# DIRECTION DE L'ÉVALUATION ENVIRONNEMENTALE DES PROJETS HYDRIQUES ET INDUSTRIELS

**Rapport d'analyse environnementale de la demande  
de soustraction de la procédure d'évaluation  
et d'examen des impacts sur l'environnement  
du projet de recharge de plage de Sainte-Luce-sur-Mer  
sur le territoire de la municipalité de Sainte-Luce**

**Dossier 3216-02-048**

Le 2 juin 2014

FIGURE 3 RECHARGE DE PLAGE RECOMMANDÉE PAR ROPARS

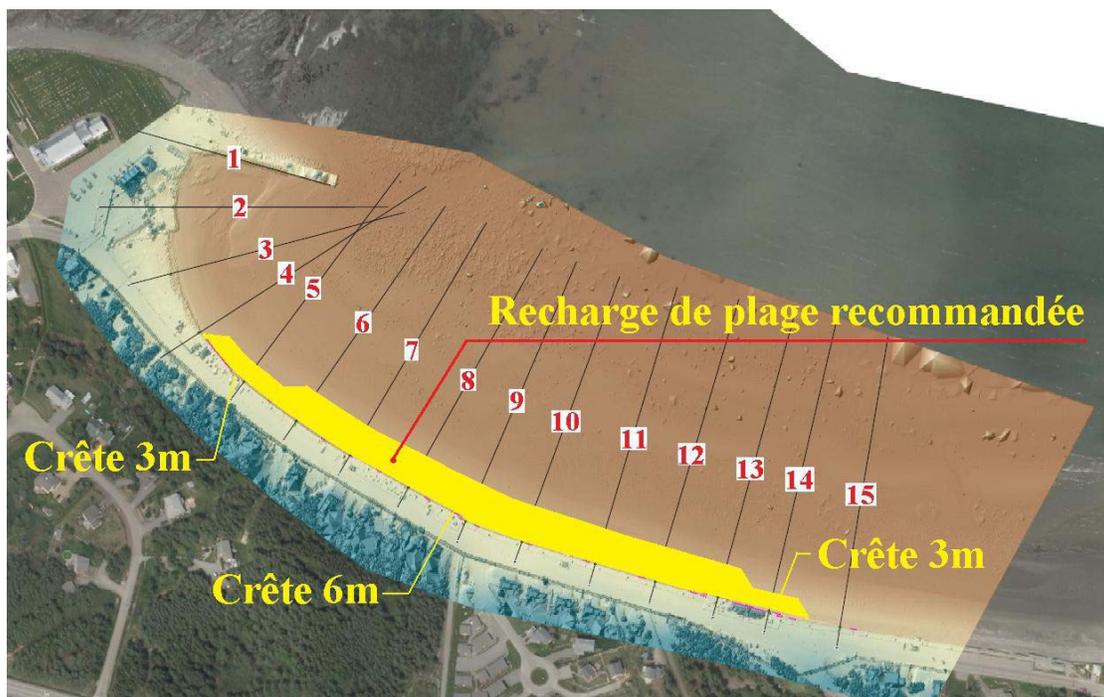
L'équipe d'analyse est d'avis que la solution retenue est novatrice et peu documentée tant au niveau de son efficacité à prémunir l'infrastructure faces aux aléas côtiers que pour ses impacts sur l'environnement. Ces derniers sont difficiles à évaluer en l'absence de projets d'envergure similaire au Québec. Toutefois, il est reconnu que cette intervention est beaucoup moins dommageable pour l'environnement que l'implantation d'un enrochement ou d'une structure rigide comme un mur de protection, lesquels entraînent souvent l'abaissement vertical de la plage et le transport des sédiments vers le large.

En l'absence de référence au Québec sur de telles interventions, l'analyse de la solution est fragmentaire. De l'aveu même du consultant Ropars (2013), la solution proposée repose sur une analyse de données sommaires. Selon l'avis du CEHQ, la solution technique, proposée par le consultant Ropars, est préliminaire et comprend plusieurs lacunes notamment, et sans s'y limiter, au niveau des données bathymétriques utilisées, des pronostics de hausse du niveau marin et du calcul de la hauteur des vagues. Le CEHQ recommande de bonifier l'étude à l'aide d'une modélisation numérique performante afin de mieux évaluer l'impact de la batture sur la réfraction et l'atténuation des vagues et permettre d'optimiser le concept et sauver des coûts. La modélisation permettrait de mieux définir la hauteur des vagues ainsi que les courants de dérives littorales afin de déterminer la dynamique de transport sédimentaire, élément essentiel à connaître pour assurer le succès d'une recharge de plage. Dans le but de répondre à ces interrogations, une réunion entre les différents intervenants, dont le CEHQ et le consultant Ropars a été effectué le 26 mai 2014 (MUNICIPALITÉ DE SAINTE-LUCE, mai 2014).

La méthode d'établissement de la géométrie de la plage utilisée par Ropars (2013) est une méthode provenant du *Coastal Engineering Manual* (CEM) et n'utilise que le  $D_{50}$  des matériaux de la plage. Le modèle du *Construction Industry Research and Information Association* (CIRIA) aurait pu être utilisé car il permet de tenir compte des paramètres spécifiques de hauteurs de vagues et de vitesse de chute des sédiments. C'est Ropars lui-même qui en fait la mention dans son rapport. Le CEHQ et la Direction régionale de l'analyse et de l'expertise ont tous deux soulevé cette lacune. L'utilisation de la méthode simplifiée permet d'avoir une idée générale du profil de la plage. Or, pour déterminer la géométrie, la granulométrie et le volume d'une recharge de plage, il est important d'évaluer le profil d'équilibre de la plage, et ce, notamment en comparant des profils d'équilibre déterminés en fonction de la hauteur des vagues à des profils d'équilibre sur le terrain. Lors de la réunion du 26 mai 2014, Ropars a bien expliqué la différence entre la méthode CEM et le modèle CIRIA. Il a d'ailleurs comparé les résultats des deux techniques pour divers projets et il a été possible de constater que les résultats obtenus sont très similaires d'une méthode à l'autre (Municipalité de Sainte-Luce, mai 2014).

L'équipe d'analyse considère que la solution retenue est adéquate, mais, tout comme le CEHQ, émet une réserve concernant les volumes de sédiments et la taille granulométrique sélectionnés. Il aurait été intéressant que les simulations de recharge de plage l'INRS-ETE permettent de paramétrer la recharge de Sainte-Luce-sur-Mer et non l'inverse. Ces expériences auraient permis de répondre à la majorité des interrogations mentionnées précédemment. Cependant, dans le contexte où le MSP juge qu'il est important d'agir rapidement, il s'avère difficile de demander des analyses complémentaires à l'initiateur.
